## **Европейская экономическая комиссия**

**Рабочая группа по вопросам освещения  
и световой сигнализации**

**Правила № 10 (электромагнитная совместимость)**

### **Предложение по поправкам серии 06 к Правилам № 10 (электромагнитная совместимость)**

Рис. 1  
Эквивалент силовой сети высокого напряжения

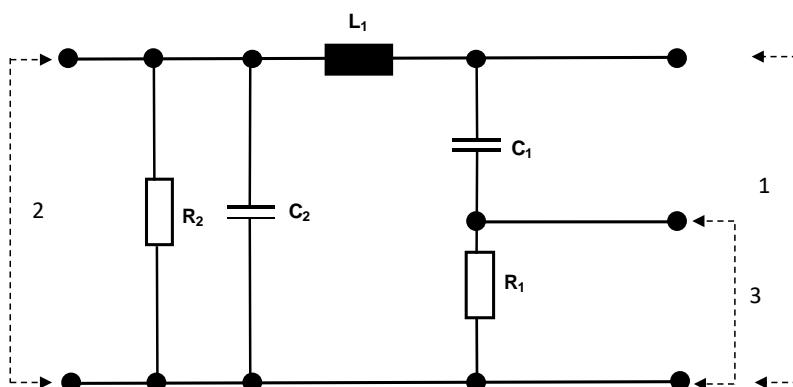
Добавление 8 изменить следующим образом:

- 1 Порт для ЭСУ
- 2 Порт источника питания постоянного тока
- 3 Порт измерения
- L<sub>1</sub> 5 мкГн
- C<sub>1</sub> 0,1 мкФ
- C<sub>2</sub> 0,1 мкФ (величина по умолчанию)
- R<sub>1</sub> 1 кОм
- R<sub>2</sub> 1 МОм (разрядка С<sub>2</sub> до <50 В<sub>пг</sub> в течение 60 с)

**Пример испытательной схемы транспортного средства при расположении вилки спереди/сзади (питание от источника переменного тока, без связи)**

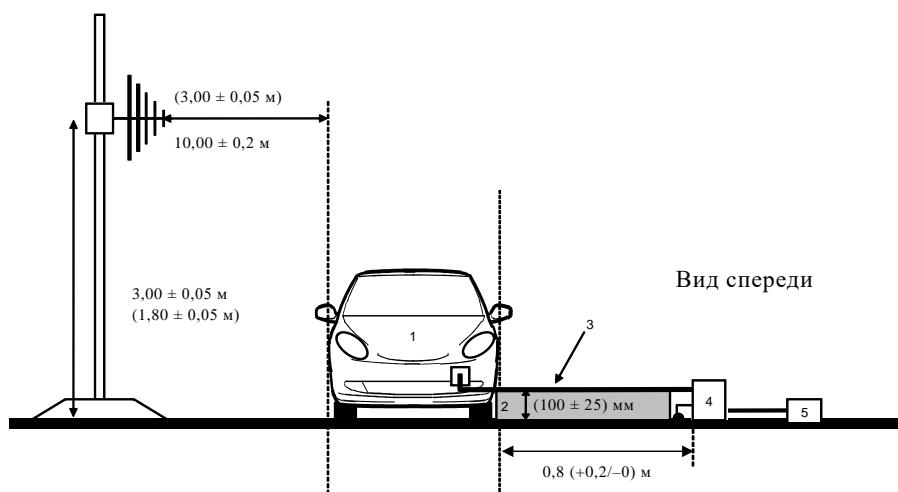
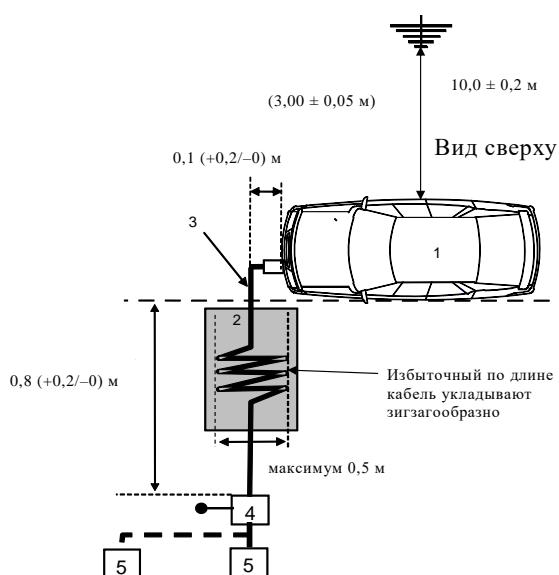
*Приложение 4, добавление 1 изменить следующим образом:*

- 1 Испытуемое транспортное средство
- 2 Изолированная опора
- 3 Зарядный кабель
- 4 Заземленный(е) ЭСЭ или ЭСС при зарядке от постоянного тока
- 5 Разъем сети электропитания

**Пример испытательной схемы транспортного средства при расположении вилки спереди/сзади (питание от источника переменного тока, без связи)**

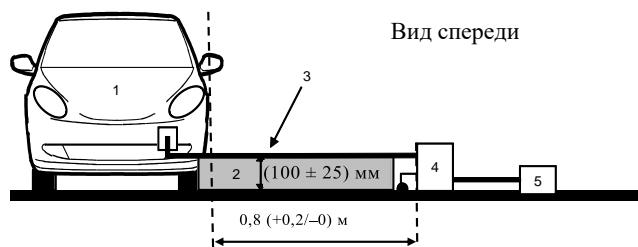
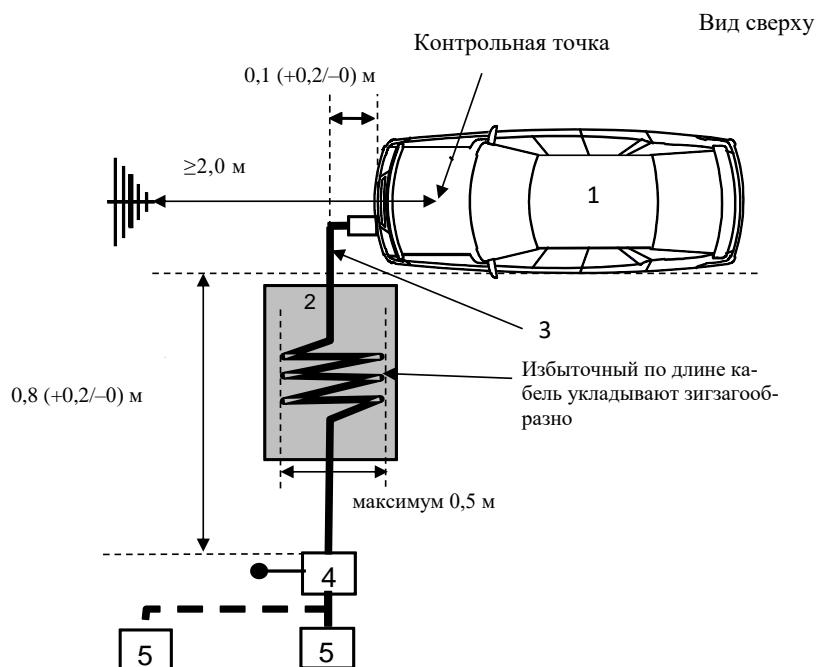
Приложение 6, добавление 1 изменить следующим образом:

- 1 Испытуемое транспортное средство
- 2 Изолированная опора
- 3 Зарядный кабель
- 4 Заземленный(е) ЭСЭ или ЭСС при зарядке от постоянного тока
- 5 Разъем сети электропитания

**Схема испытания для ЭСУ, используемых в конфигурации "режим зарядки ПЭАС с подключением к электросети". Испытание проводят в соответствии со стандартом ISO 11452-2.**

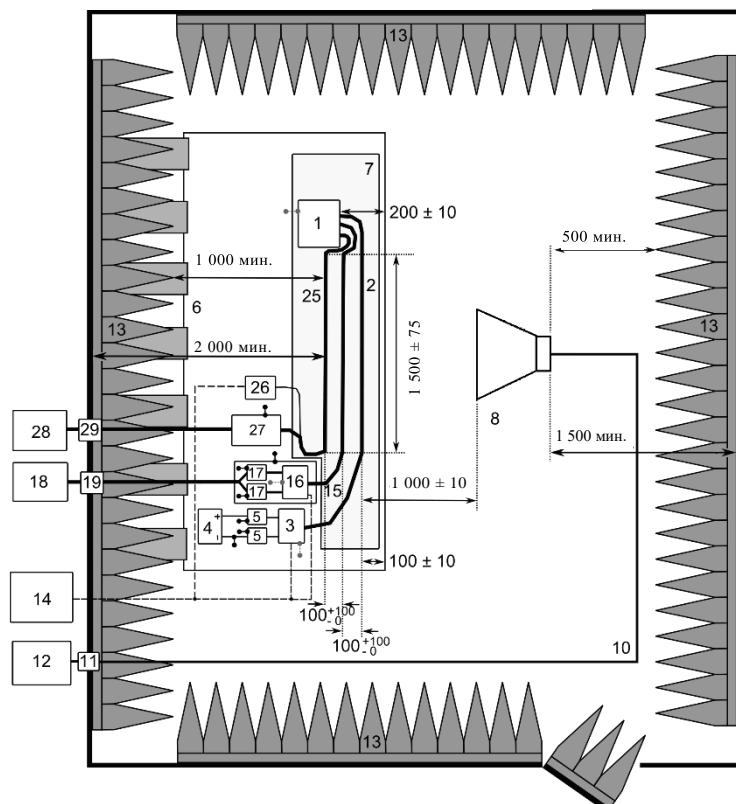
*Приложение 9, добавление 3 изменить следующим образом:*

**Схема испытания для ЭСУ, используемых в конфигурации "режим зарядки ПЭАС с подключением к электросети". Испытание проводят в соответствии со стандартом ISO 11452-4.**

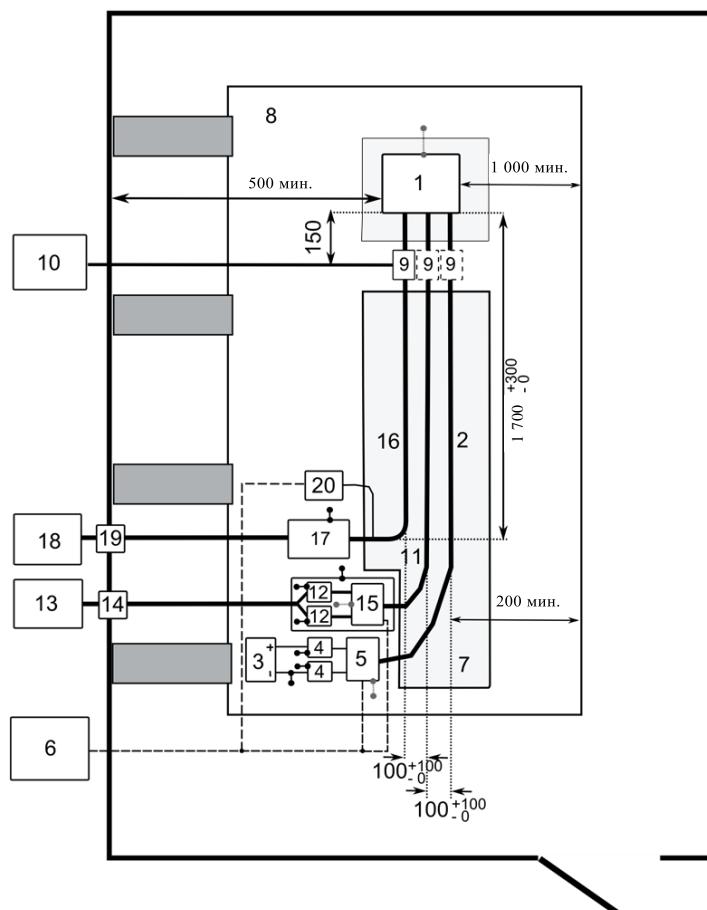
Приложение 9, добавление 4 изменить следующим образом:

**Пример испытательной схемы транспортного средства при боковом расположении вилки**

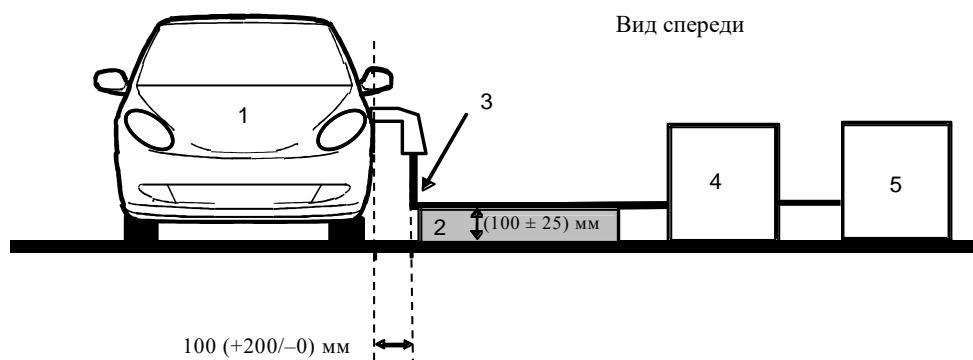
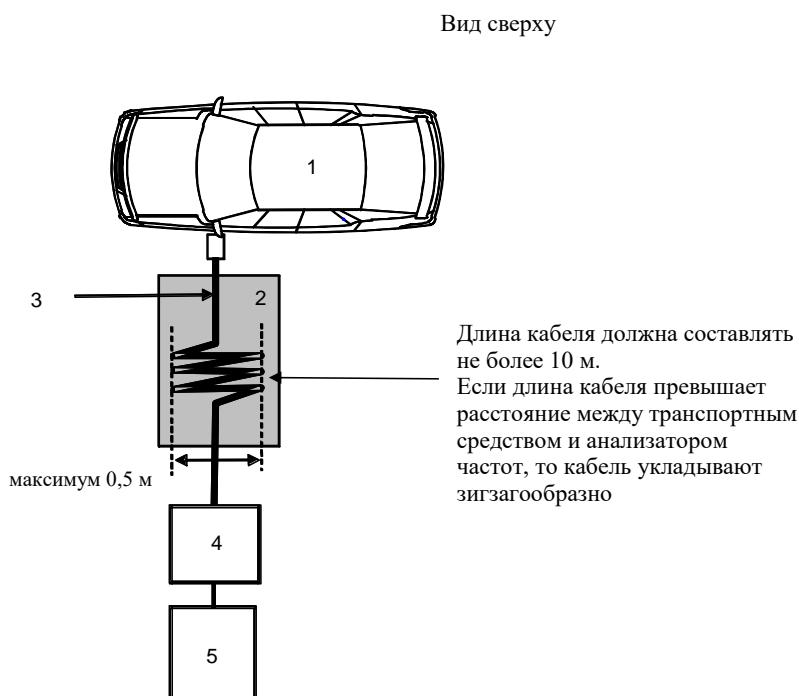
*Приложение 11, добавление 1 изменить следующим образом:*

- 1** Испытуемое транспортное средство
- 2** Изолированная опора
- 3** Зарядный кабель
- 4** Анализатор частот
- 5** Источник питания

Пример испытательной схемы транспортного средства при боковом расположении вилки (питание от источника переменного тока, без связи)

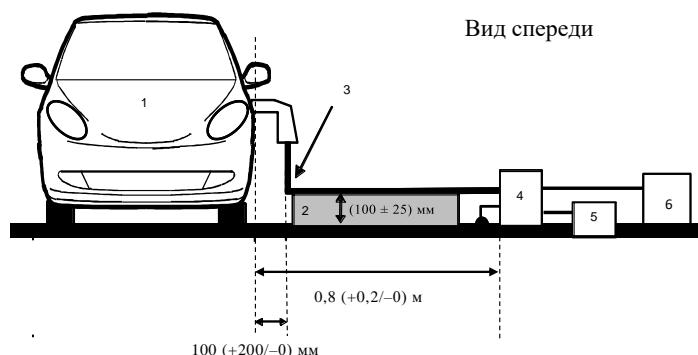
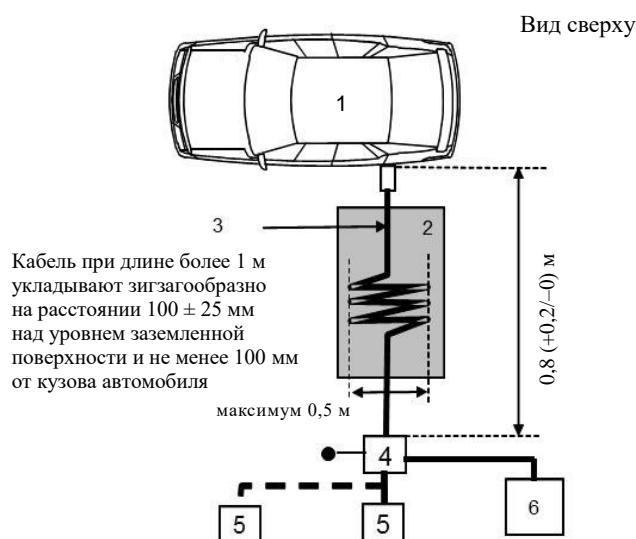
Приложение 13, добавление 1 изменить следующим образом:

- 1 Испытуемое транспортное средство
- 2 Изолированная опора
- 3 Зарядный кабель
- 4 Заземленный(е) ЭСЭ или ЭСС при зарядке от постоянного тока
- 5 Разъем сети электропитания
- 6 Измеряющий приемник

**Рис. 1**  
**ЭСУ в конфигурации "режим зарядки ПЭАС с подключением к электросети" (напольное оборудование)**

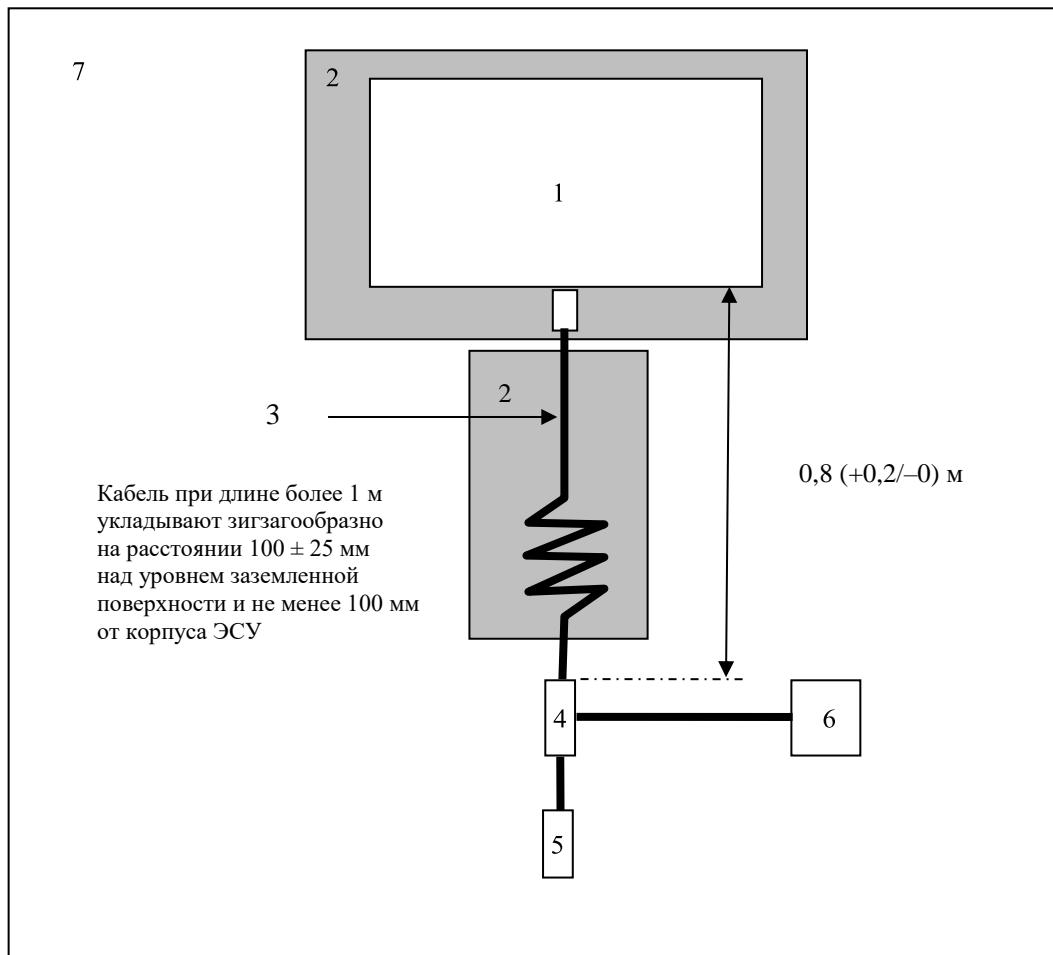
*Приложение 19, добавление 1 изменить следующим образом:*

Рис. 1  
ЭСУ в конфигурации "режим зарядки ПЭАС с подключением к электросети"  
(напольное оборудование)

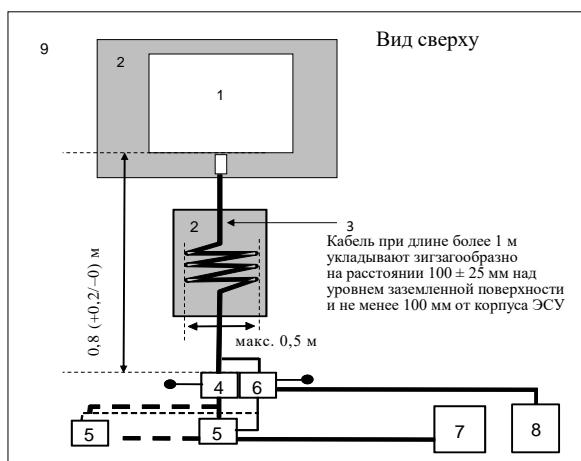
*Приложение 20, добавление 1 исключить, заменив его следующим текстом:*
